Zwei moderne Quartierpläne in Zürich.

Bebauungsplan des Rietergutes.

Gutachten.

Bebauungsplan nach Entwurf von *Eugen Probst*, Architekt in Zürich. — 1 : 3000.

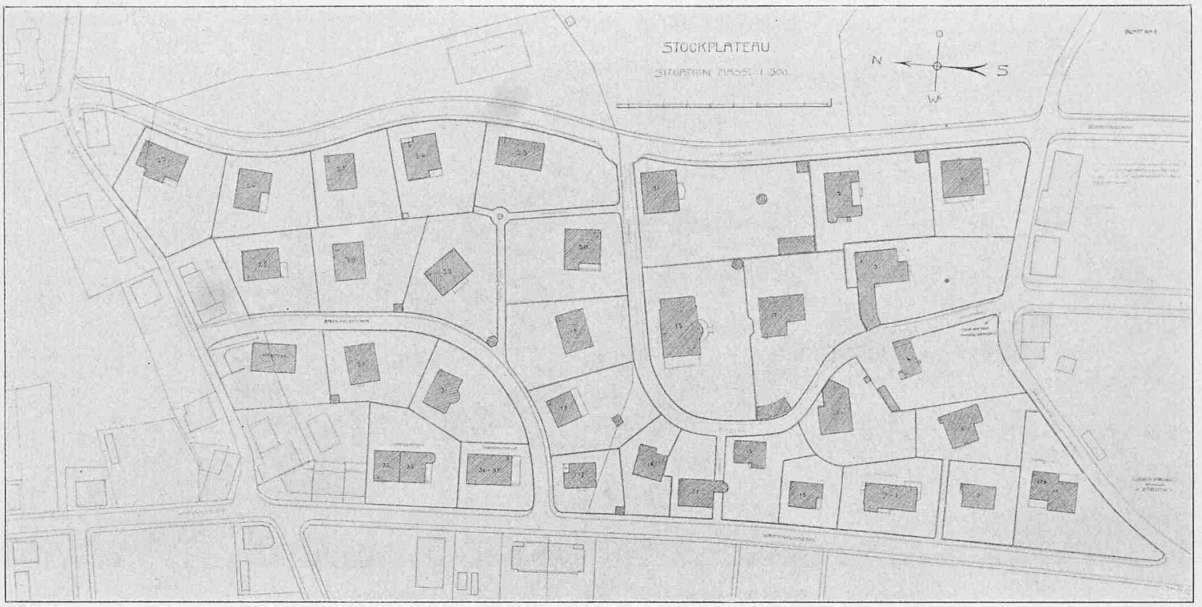
einen Seite das hochliegende Plateau, auf der andern die Senkung im nordwestlichen Teil je als eine Angelegenheit für sich behandelt wird. Sie unterscheiden sich darin, dass die einen diese beiden Gebiete mit einer richtigen Fahrstrasse verbinden, die andern sich auf Fusswege beschränken (Probst und Moser). Ich halte diese Art der Verbindung für vollkommen ausreichend. Vor allem scheint es überflüssig, in westöstlicher Richtung ausser der Stock- und der Gablergasse noch eine Querverbindung einzuführen, wie dies Pfleghard & Häfeli tun, umsomehr, als diese Strasse mit 10 und 11% kaum auszuführen und für die Ausnützung von ganz untergeordneter Bedeutung sein wird.

Probst und Moser den Vorzug geben, nicht aber in der Art und Weise, wie die Strassen im Hinblick auf die Stellung und Gruppierung der Häuser geführt sind.

Bei Probst's Haus Nr. 12 ist die Halle wohl ausser Verhältnis zum Umfang des Hauses. Die halbe Symmetrie der Strassenseite wird nicht befriedigen. Nr. 17 zeigt ein Einfamilienhaus an der Waffenplatzstrasse. Wie oben schon angedeutet, ist dies an der Verkehrsstrasse nicht berechtigt. Dieser und der Entwurf zu Nr. 24 sind aber gute Arbeiten; besonders gefällt die Perspektive zum „Tannenhof". (Vergl. die nebenstehende Abbildung. *Red.*)

Entwurf von Architekt *Max Müller*, Gemeindebaumeister in St. Gallen. — Masstab 1 : 3000.

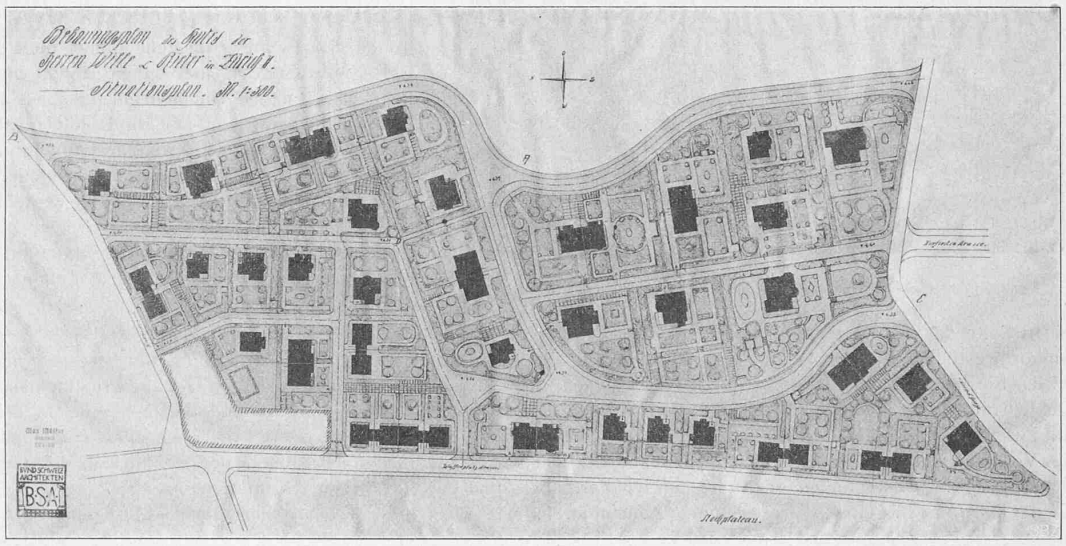
von Bischoff & Weideli nehmen mehr den ersten Standpunkt, das andere Projekt Bischoff & Weideli und Moser einen mittlern und Müller den letzten Standpunkt ein. Eine so starke Krümmung, wie bei diesem Entwurf, scheint unnötig; die mittlere Linie ist wohl in ästhetischer wie in finanzieller Hinsicht durchaus befriedigend.

Was die Führung der Strassen nach der ästhetischen Seite anbelangt, so zeigen fast alle Projekte das Bestreben, sich in weichen Linien dem Gelände anzupassen. In dieser Umgebung fallen bei Bischoff & Weideli einige allzugeradlinige Formen auf; noch mehr aber bei Müller, der überdies in den Fehler verfallen ist, zu viele Strassen einzuführen.

Auch Herr Müller hat an der Waffenplatzstrasse Einfamilienhäuser, überdies von erstaunlich kleinen Raumgrössen. Die Formen sind sehr ansprechend.

Entwurf von Architekt *Emil Moser* in Biel. — Masstab 1 : 3000.

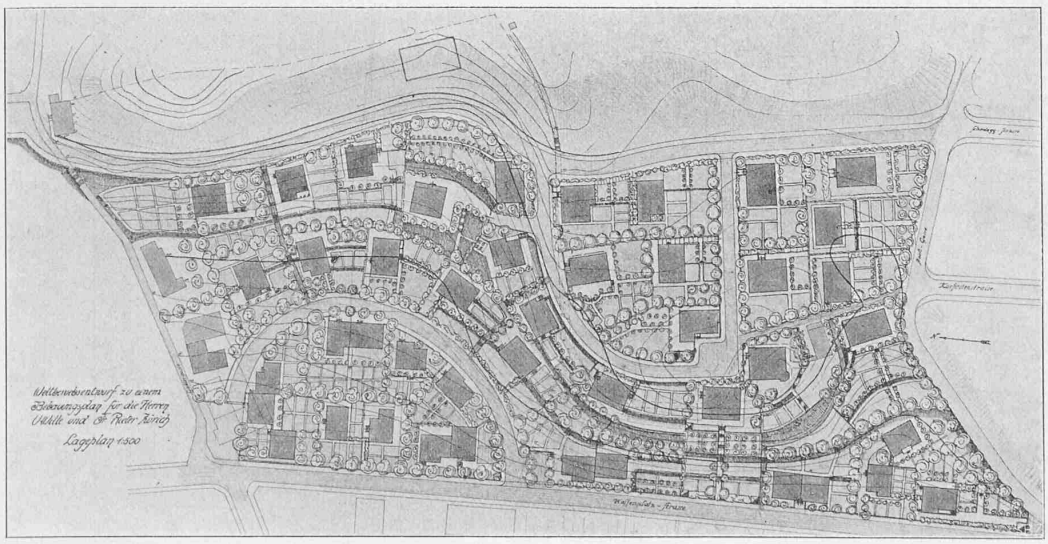
Ob Moser nicht zu kleine Verhältnisse annimmt (drei Zimmer und Küche) möchte ich nicht entscheiden. Jedenfalls leiden seine Häuser etwas an Unruhe und sind wohl auch nicht so ganz im Lokalkolorit getroffen.

Bebauungsplan nach Entwurf der Architekten *Bischoff & Weideli* in Zürich. — Masstab 1 : 3000.

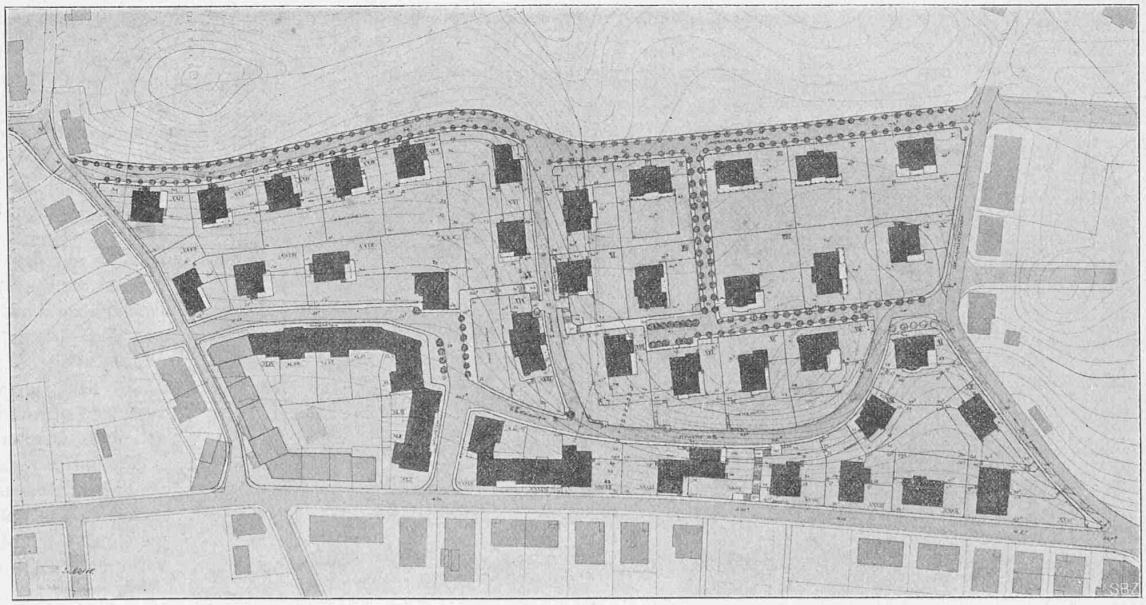
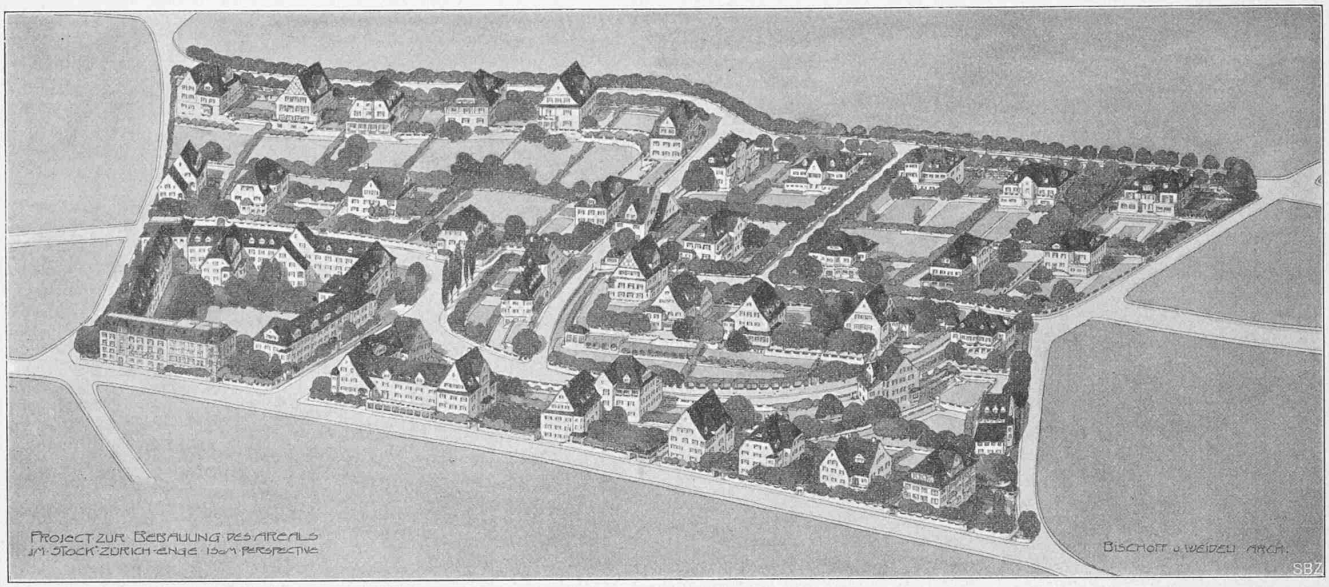
Etwas mehr Gewicht könnte man dem Vorschlag der Herren Bischoff & Weideli zuerkennen, welche im Zug der Steinhaldengasse, auf dem Gelände einmal nach links, im andern Entwurf nach rechts abbiegend, eine nordsüdliche Durchgangslinie herstellen. Ich glaube nur, dass die Schwierigkeit der Ausführung dieser Strassen in gar keinem Verhältnis zu den damit allenfalls für die Ausnützbarkeit gewonnenen Vorteilen steht. Viel Verkehr aber heranzuziehen, liegt nicht im Interesse des ganzen Projekts; es genügt, wenn die eine Hauptlinie auf der Höhe gut durchgeführt ist und wenn im übrigen jedes Anwesen seine geordnete Zufahrt hat. Beim Projekt Müller fehlen leider die Höhenkurven, sodass nicht näher geprüft werden kann, ob die Strassen praktischerweise ausführbar sind.

Bischoff & Weideli lösen zu bald, wie mir scheint, die Strassenwand der Waffenplatzstrasse in Einzelhäuser auf. Vorzüglich ist bei beiden Entwürfen die Art, wie durch Versetzungen der Häuser gegeneinander schöne geschlossene Bilder erzeugt werden. Bei Pfleghard & Häfeli fällt, noch angenehmer als bei Bischoff & Weideli, auf, wie sich die Häuser in Reihen zu ordnen scheinen, welche mit der Längsachse und somit im wesentlichen auch mit der hauptsächlichen Geländebewegung parallel laufen. Eine Querordnung, wie sie sich z. B. bei Probst und Moser herausfühlen lässt, wäre dem Empfinden durchaus widerstrebend.

Ganz vorzügliche Haustypen bringen Bischoff & Weideli; besonders scheint mir hier architektonisch der richtige Ton des suburbanen Hauses getroffen zu sein.

Bebauungsplan nach Entwurf der Architekten *Pfleghard & Häfeli* in Zürich. — Masstab 1:3000.

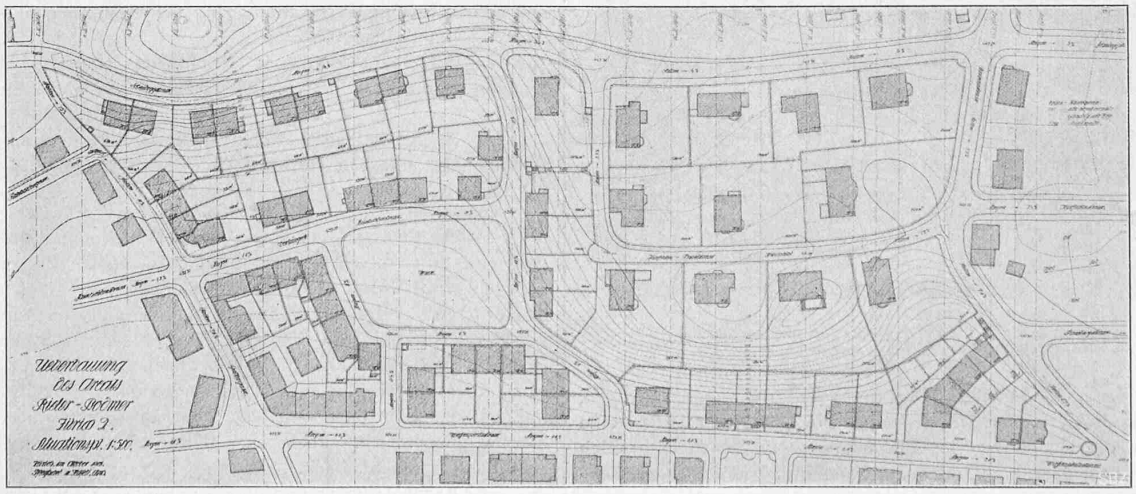
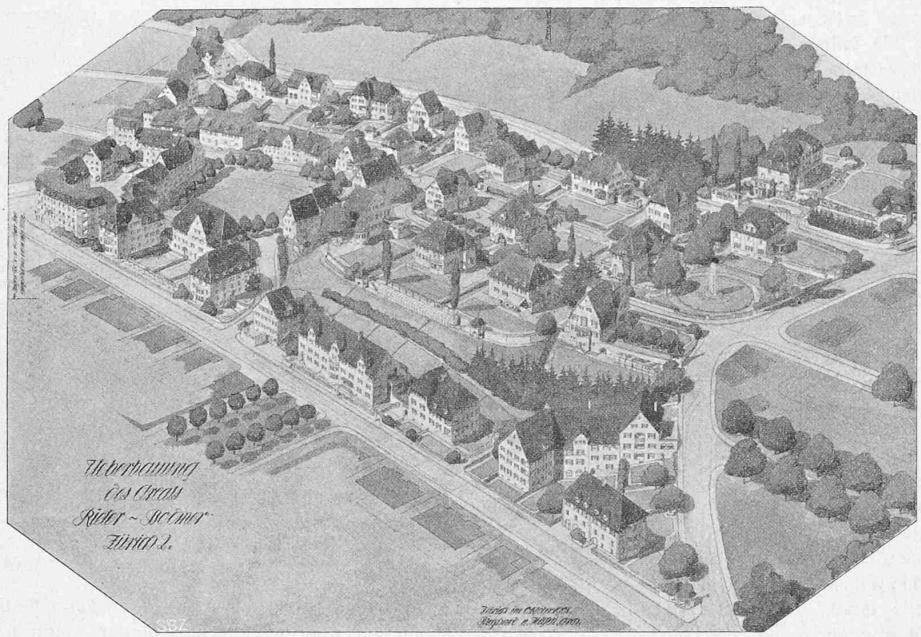
Interessant ist der Vorschlag Pfleghard & Häfeli mit der „Wiese". Gewiss wäre es wünschenswert, wenn nicht das ganze Areal ohne Rest aufgeteilt würde; ob es aber praktisch erscheint, gerade einen durch seine verhältnismässig flache Lage zur Bebauung besonders geeigneten Teil für die „Wiese" zu nehmen, ist doch zweifelhaft. Vielmehr könnte erwogen werden, ob nicht von den steilen Hängen dieses oder jenes Stück als öffentliche Anlage auszubilden wäre, selbstverständlich unter der Voraussetzung, dass es sich durch Lage und Ausdehnung auch zu einer wirklichen Promenade eignen würde. So wäre es nicht unmöglich vom Gabler anfangend, eine Art von Schutzstreifen längs der Scheideggstrasse zwischen dem Bauquartier und dem Park anzulegen.

Sowohl Bischoff & Weideli wie Pfleghard & Häfeli legen um die bebaute nordwestliche Ecke einen geschlossenen Baublock. Pfleghard & Häfeli bauen auch weiterhin an der Waffenplatzstrasse ruhige Reihenhäuser; sie fallen, für mein Gefühl, etwas aus der Rolle durch die schräggestellte Wand an der Ecke der Stockgasse.

C. Bautypen. Alle Entwürfe zeigen interessante Lösungen der Grundrisse und des Aufbaues. Es erübrigt hier wohl, im einzelnen ausführlich zu kritisieren. Aufgefallen ist mir bei Pfleghard & Häfeli, dass beim Haus Nr. 7 und 8 der Verkehr der Küche notwendig durch die Halle gehen muss, und dass das Doppelhaus nicht als solches im Aeussern dargestellt ist. Im übrigen sind die Entwürfe sehr hübsch, nur ist vielleicht nach der Seite des Primitiven etwas zu weit gegangen.[1])
